SERVICE INFO – INA 0041

Modificări de ordin optic și material a rolei de ghidare 532 0289 10

Producători:	Citroën, Fiat, Lancia, Peugeot
Modele:	
Citroën:	C4, C5, C8, Evasion, Jumpy, Xsara
Fiat:	Scudo, Ulysse
Lancia:	Phedra, Zeta
Peugeot:	206, 307, 406, 407, 607, 806, 807, Expert
Motorizare:	1.8 16V, 2.0 16V, 2.2
Nr. OE:	
Citroën:	0830.42
Fiat:	9400830429
Lancia:	9400830429
Peugeot:	0830.42
Nr. piesă:	532 0289 10

Figura 1: 532 0289 10 – Versiunea din metal

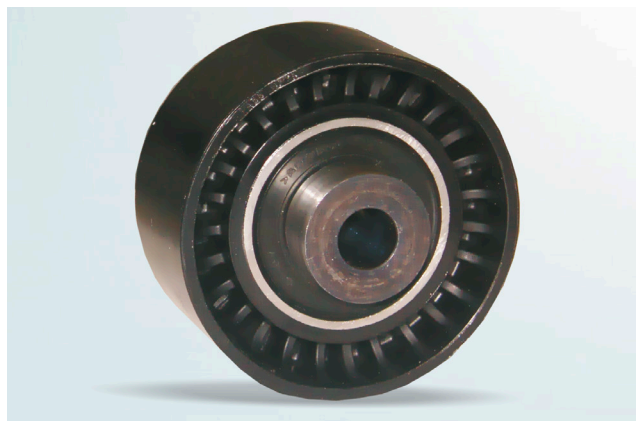
În cadrul dezvoltării continue a produselor noastre, în ceea ce privește materialul rolei de ghidare 532 0289 10 s-a trecut de la metal la plastic. În plus lățimea căii de rulare a noii versiuni este redusă cu 30 mm.

Modificarea tehnică are ca rezultat o reducere a greutății și proprietăți de rulare mai bune.

În faza de trecere de la versiunea veche la cea nouă se poate întâmpla să existe stocuri mixte cu ambele tipuri. Ambele versiuni satisfac specificațiile de ordin tehnic și pot fi utilizate fără nici o restricție.
